Datum 12 januari 2017  
Ons kenmerk  
Onderwerp Schetsopdracht kunsttoepassing  
Vredenburgplein  
Verzonden  
Bij antwoord datum, kenmerk en onderwerp vermelden

### Kunst op het Vredenburgplein

## Schetsontwerpen kunst Vredenburgplein

Inpassing schetsontwerp, met en zonder zaterdagmarkt

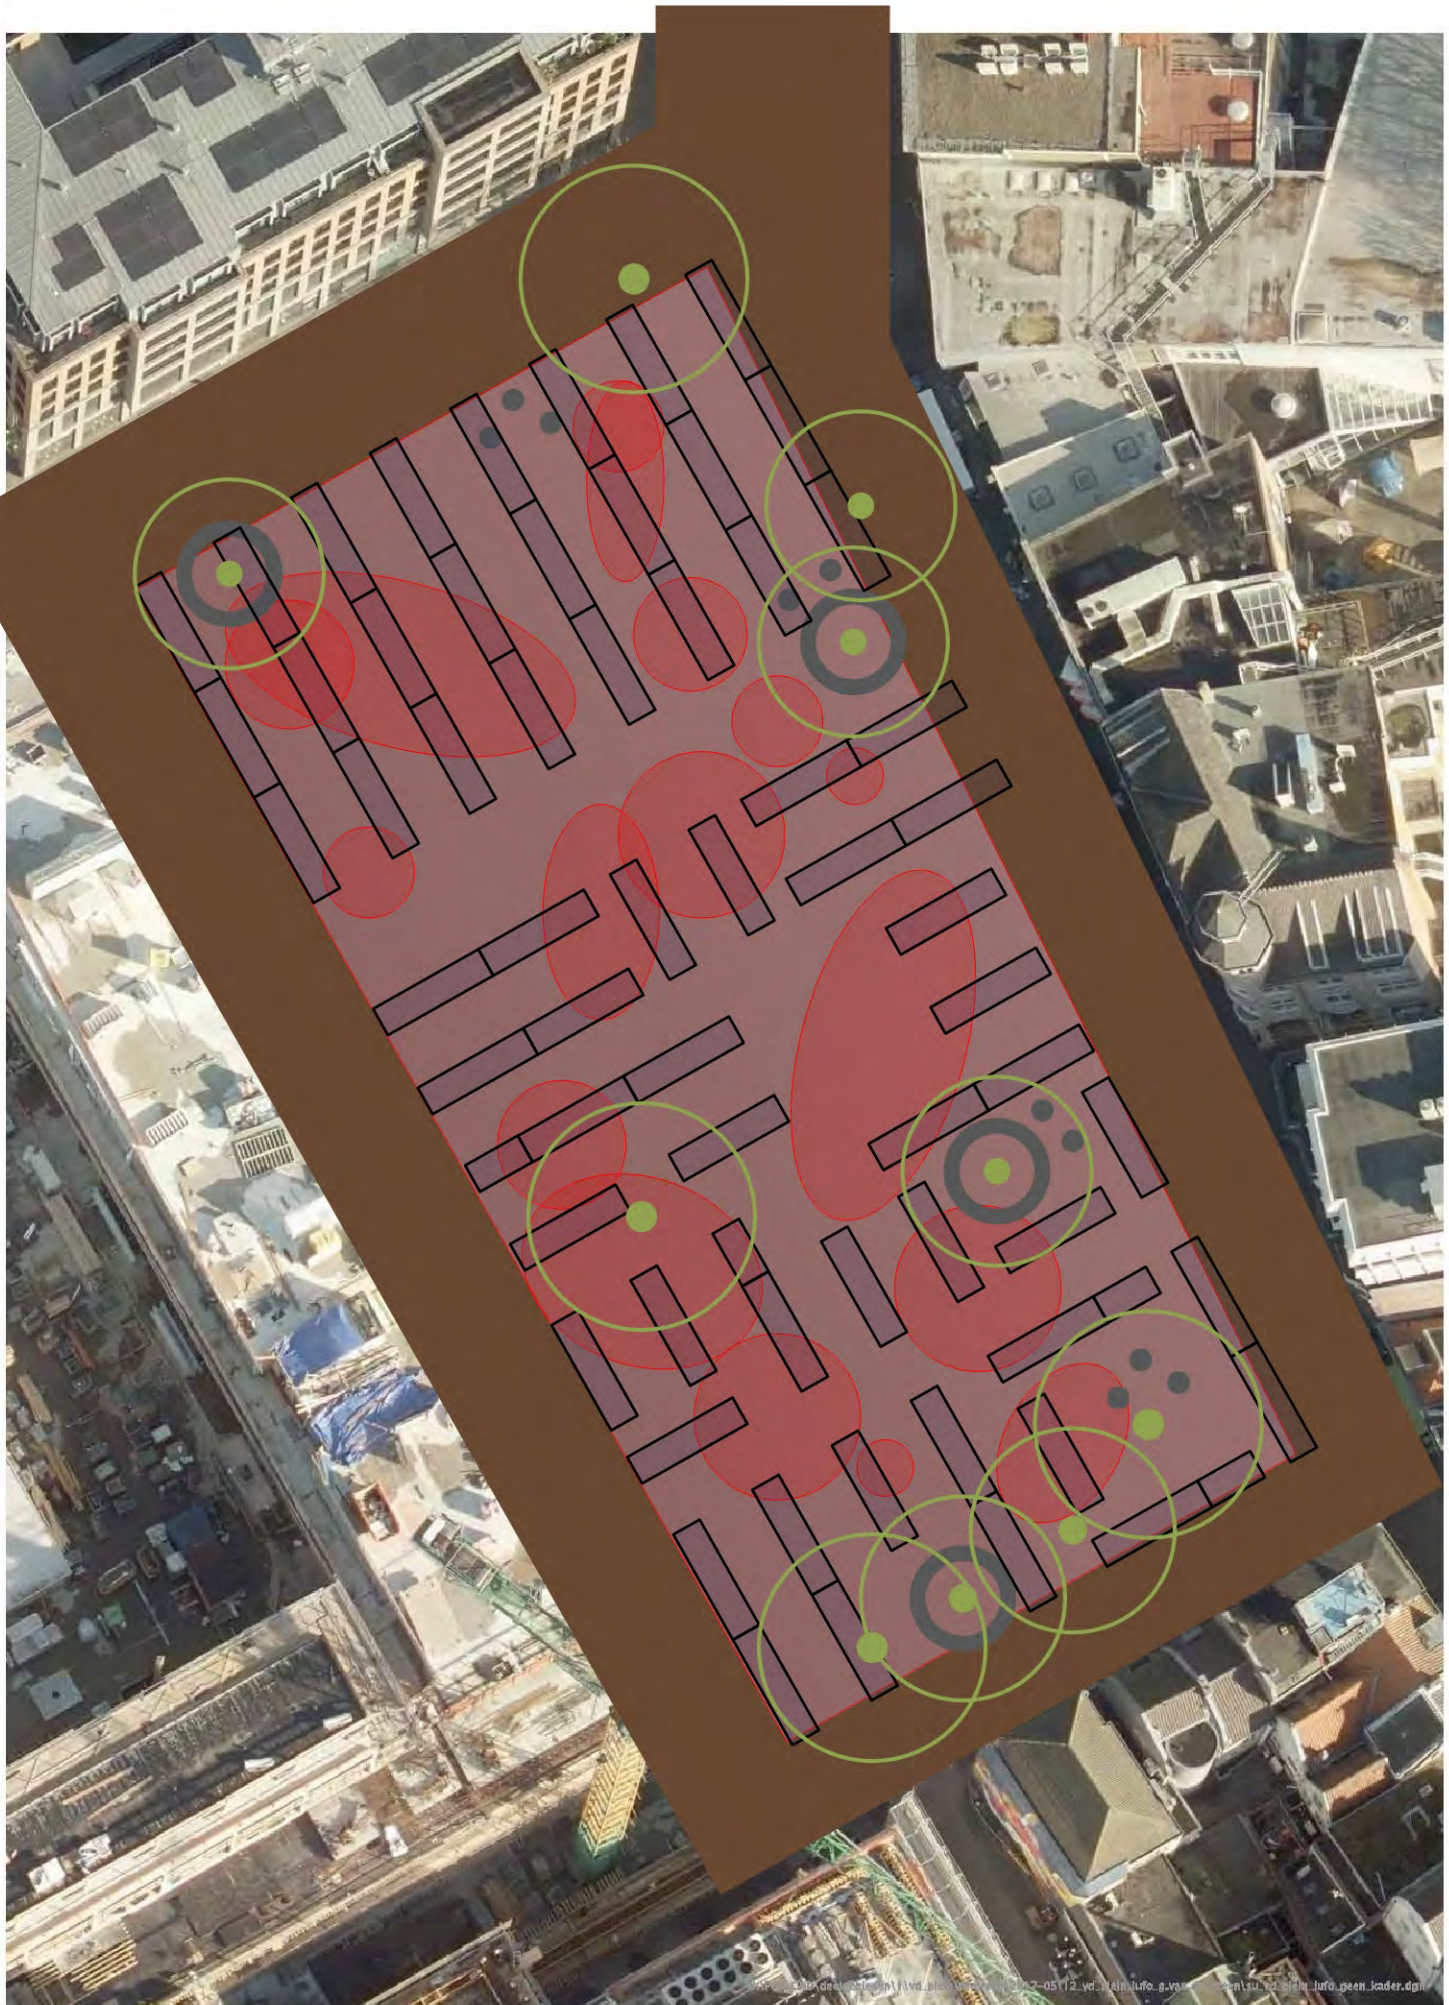
De belangrijkste vraag is volgens [REDACTED] of het daadwerkelijk betaalbaar is. [REDACTED] en wat zie je als je eroverheen loopt? Als er kraampjes staan zie je het niet, of alleen aangenaam grijs.

Jennifer is wel heel precies. Zijn er genoeg kleuren? Moet de rest dan ook met cementvoegen vraagt [REDACTED] dat zou een probleem zijn want er liggen leidingen. Kleinere stenen kun je wel beter vervangen dan grotere, maar blijft het wel strak genoeg?

[REDACTED] maar het is nog niet tot op de vierkante cm uitgewerkt, dus we vertrouwen erop, er kan nog van alles aangepast worden. Dat ze deze vormen kiest refereert vlg. [REDACTED] niet alleen naar de markt, ook naar de geschiedenis en de geschiedenis van mozaïek. [REDACTED] vond het wat kinderlijke vormen, maar herkenbaar, het blijft ode aan de markt.

Inpassing schetsontwerp, met en zonder zaterdagmarkt

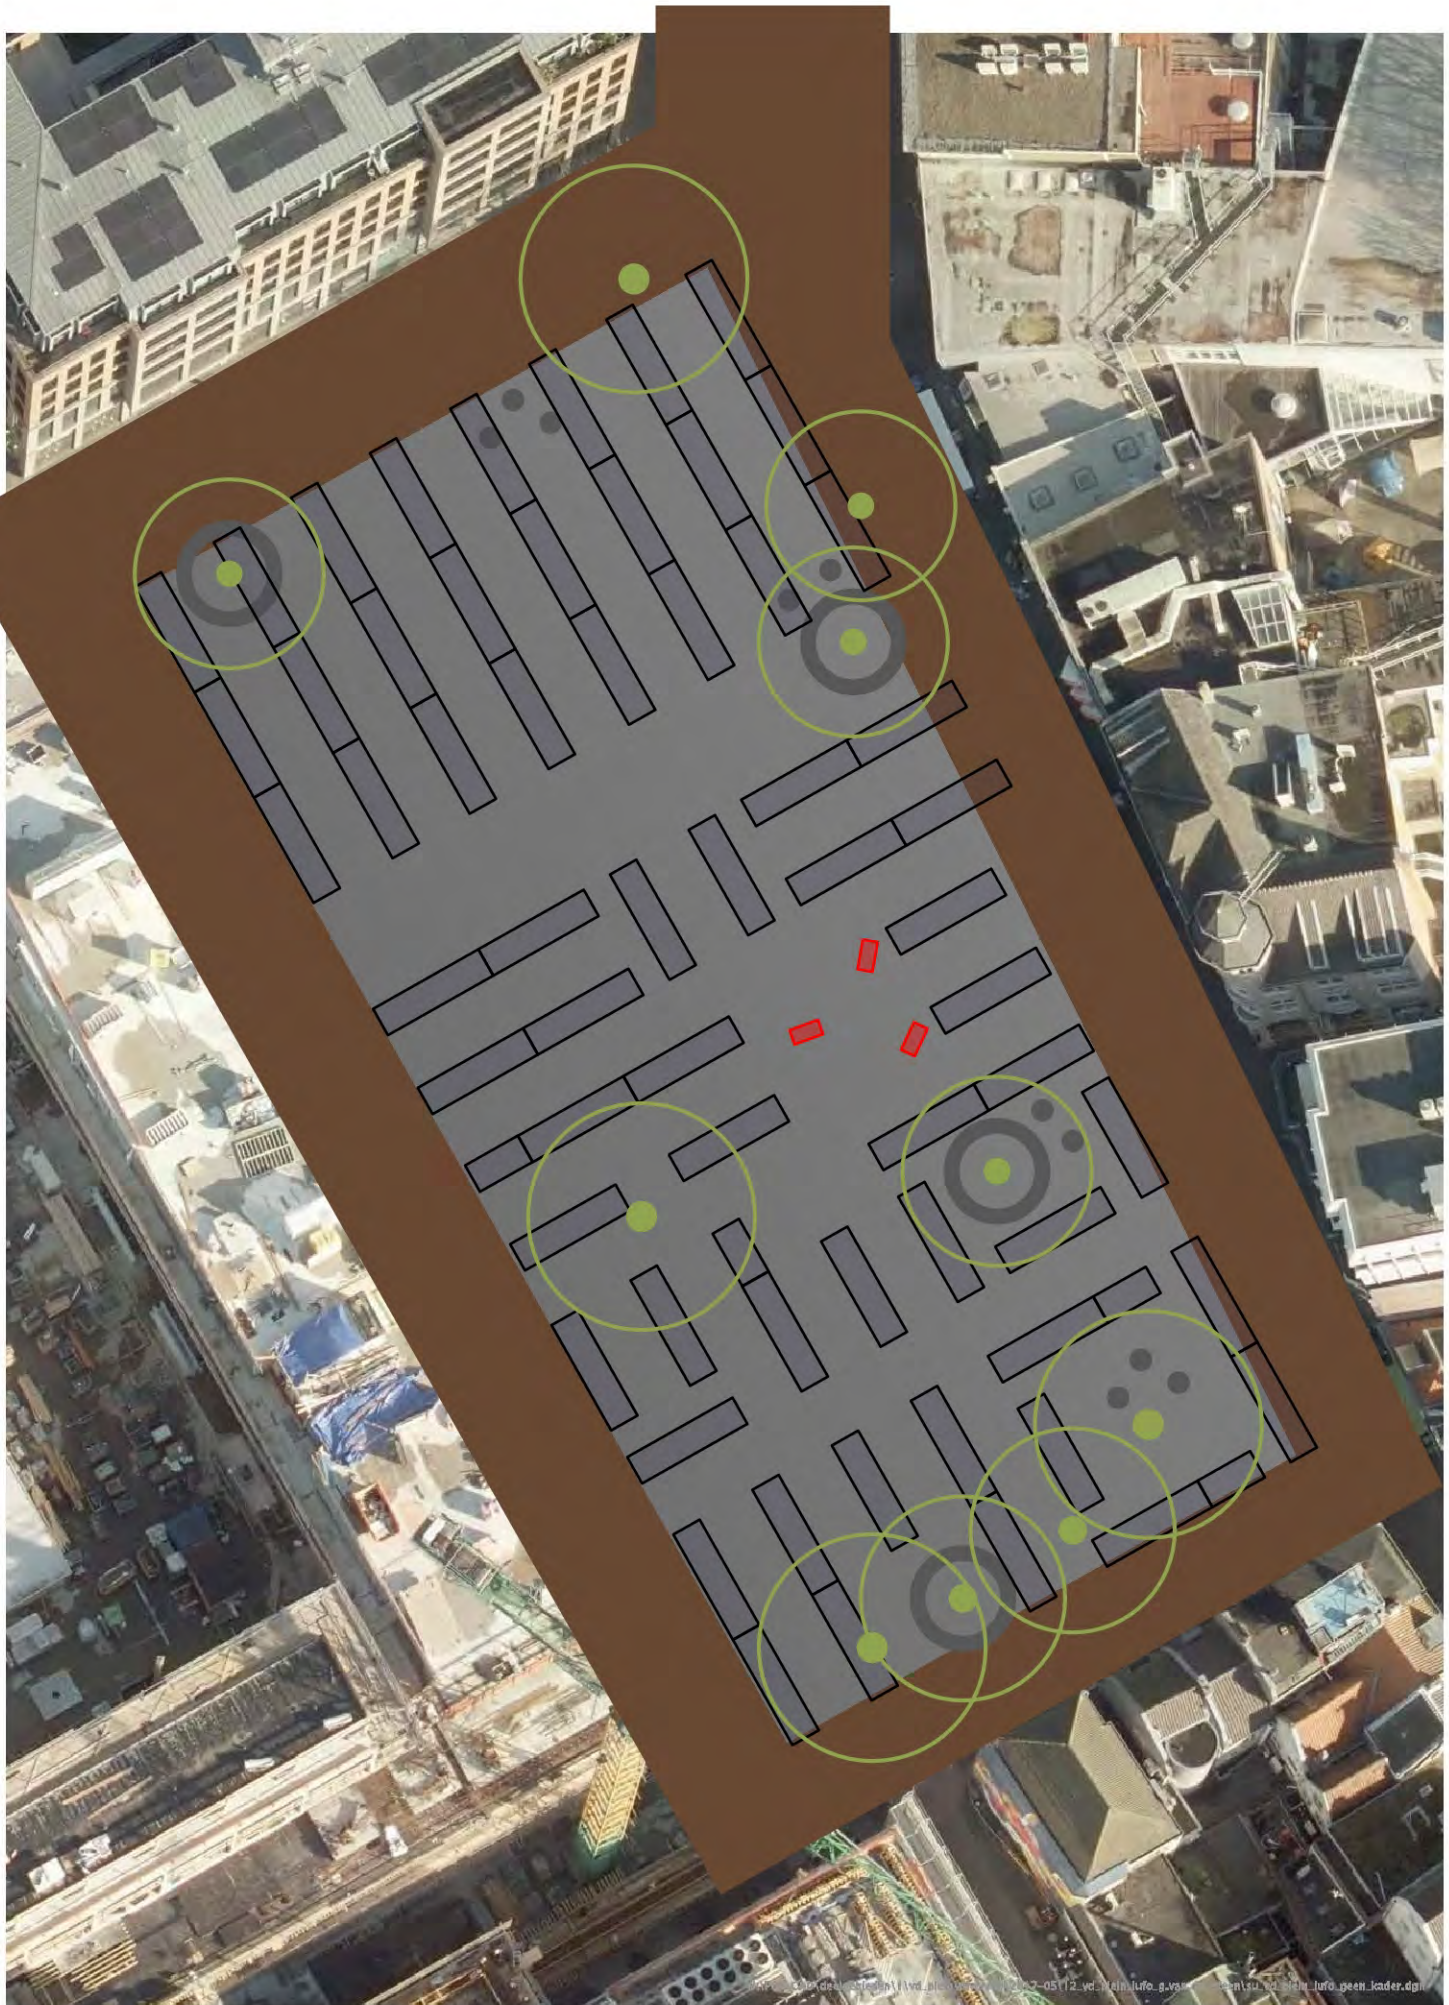
Praktisch gezien het makkelijkst te realiseren. Hij heeft er kleine sokkels bij gemaakt in het ontwerp. Daarmee ondervangt hij een aantal dingen. Het worden dan wel meer klassieke sculpturen. [REDACTED] vraagt zich alleen af of ze groot genoeg zijn. In een park zouden ze heel goed tot hun recht komen. [REDACTED] een goed werk kan op veel plekken. [REDACTED] het is minder 'site specific', wel 'time specific'. En het is een heel ander uiterste van het spectrum.

[REDACTED] maakt zich wel zorgen over het marmer, dat versuikert. Mossen gaan erop groeien, water blijft erin staan, dus deuken moeten eruit. De termijn hiervan is wisselend, ligt aan luchtverontreiniging, klimaat etc. [REDACTED] vraagt [REDACTED] dit meer uit te zoeken en of er iets aan te doen is.

Inpassing schetsontwerp, met en zonder zaterdagmarkt

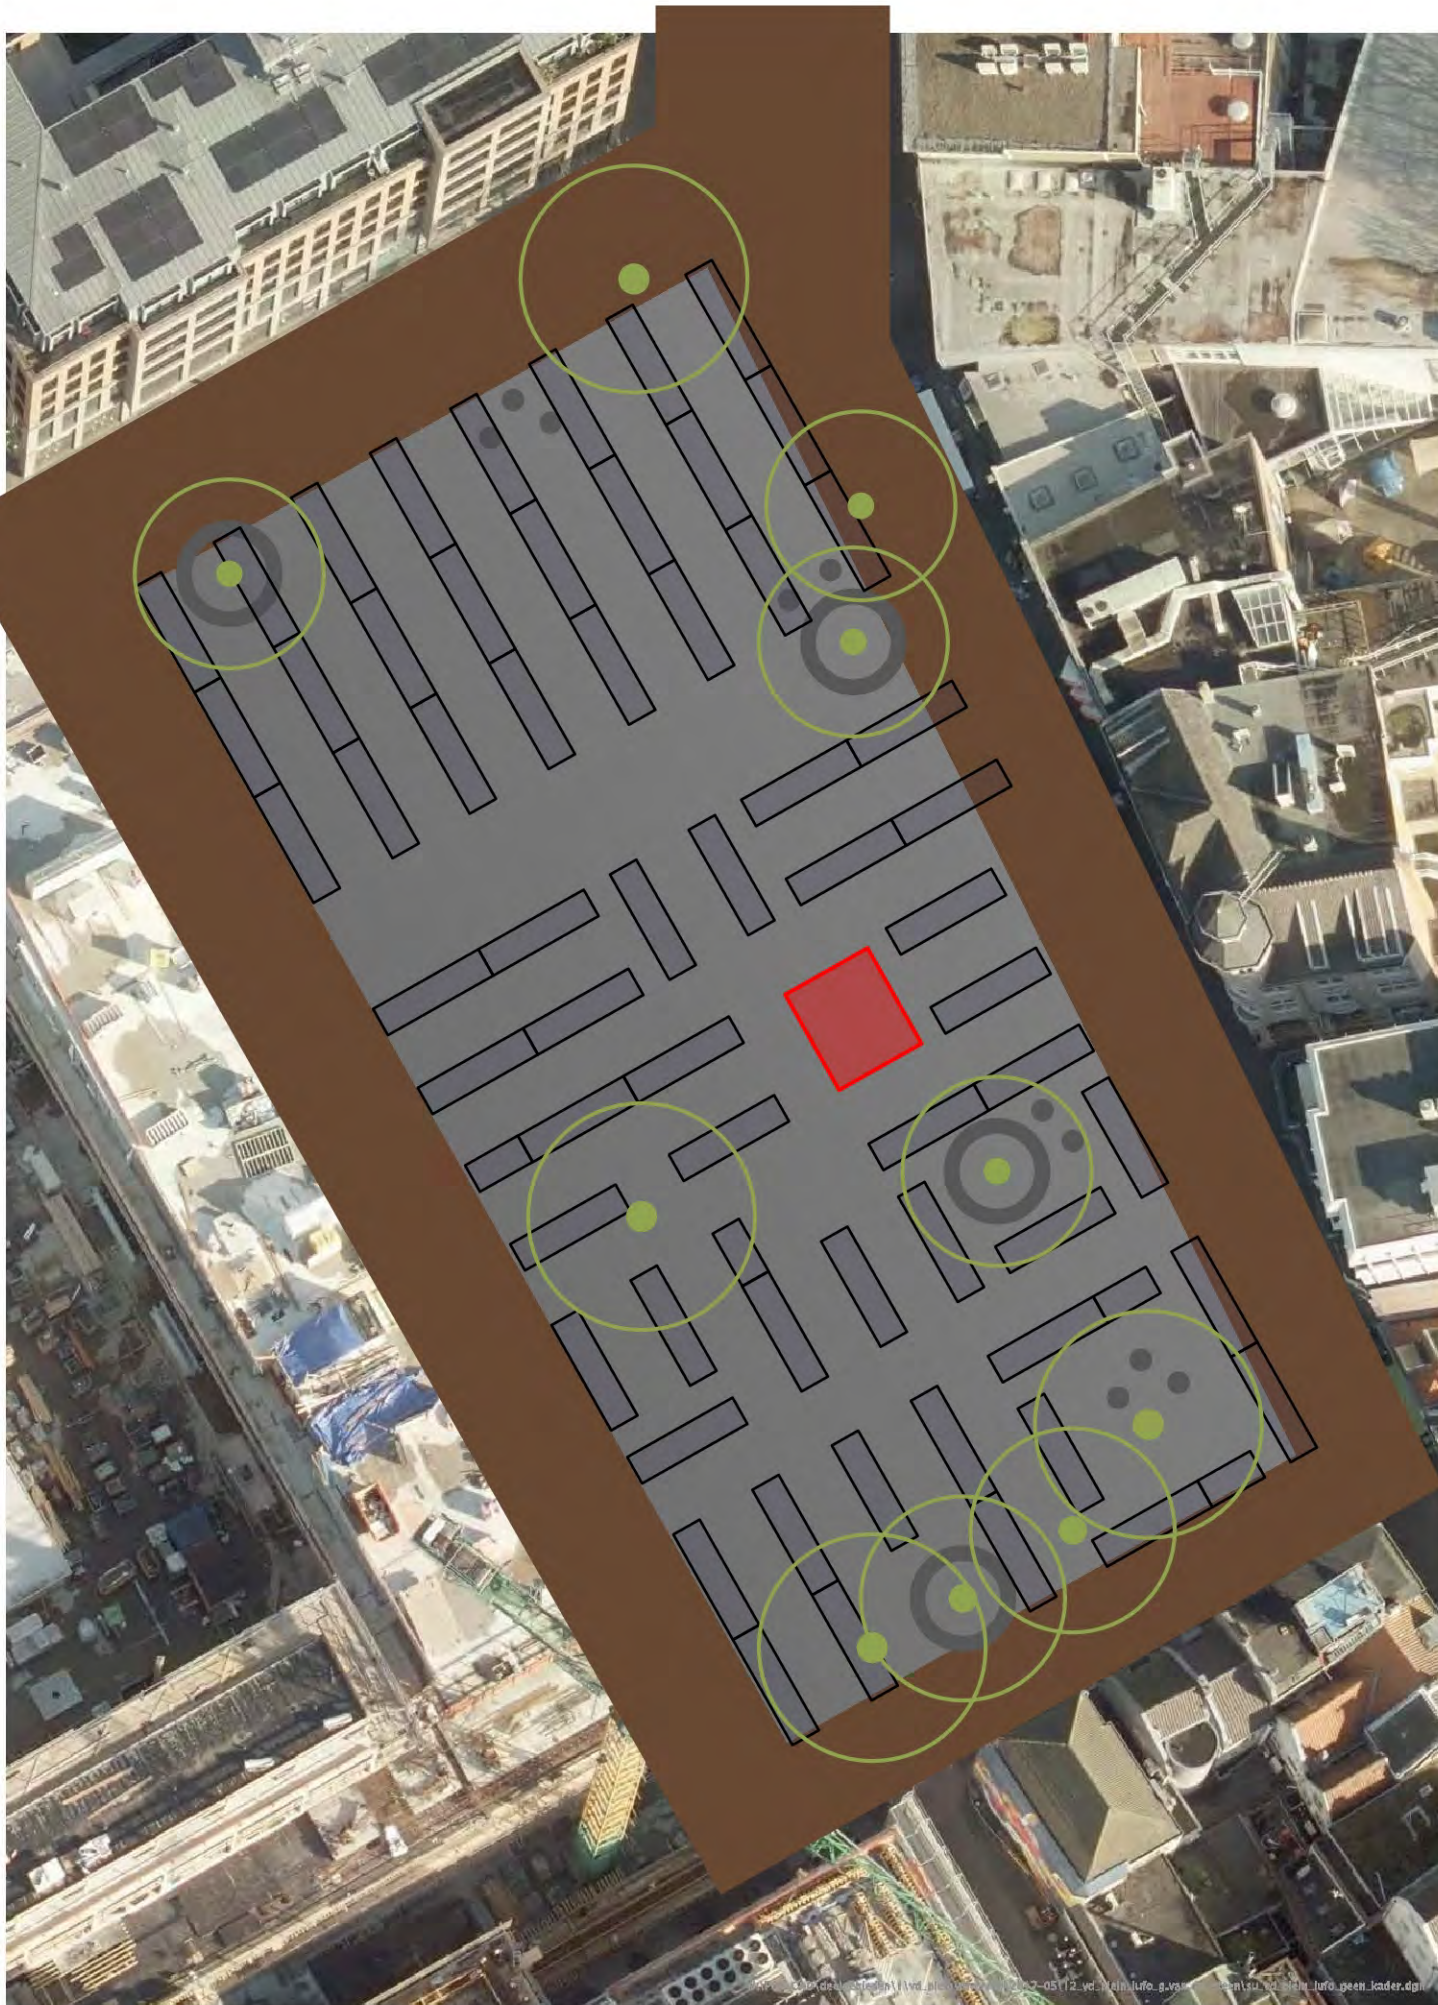
Het werk kan niet gerealiseerd worden op plek die hij voorstelt i.v.m. stadsverwarming en de resten van het kasteel.

[REDACTED] heeft vooral praktische vragen: hoe open wordt het ding, de hoogte (12 meter), en hoe fijn die plek dan wordt. Al die hokken worden donkere smoezelige hoekjes als je niet oplet. Of de huiskamer

[REDACTED] hij betreft de zitranden rondom de bomen erbij, maar die kunnen niet meer volledig gerealiseerd worden volgens het DO. Dat mis je dan in de samenhang van zijn ontwerp, vindt [REDACTED]. Er zijn er maar weinig die gereageerd hebben op de rest van de openbare ruimte, dit is de enige die dat wel doet, maar is niet helemaal realiseerbaar in combinatie met 65 marktkramen. Dat is nog een aandachtspunt.

Kunstwerk vier is fors van omvang en staat in het midden van de ruimte. Daardoor wordt de ruimte rondom het object klein gemaakt ten koste van de royale pleinmaat.
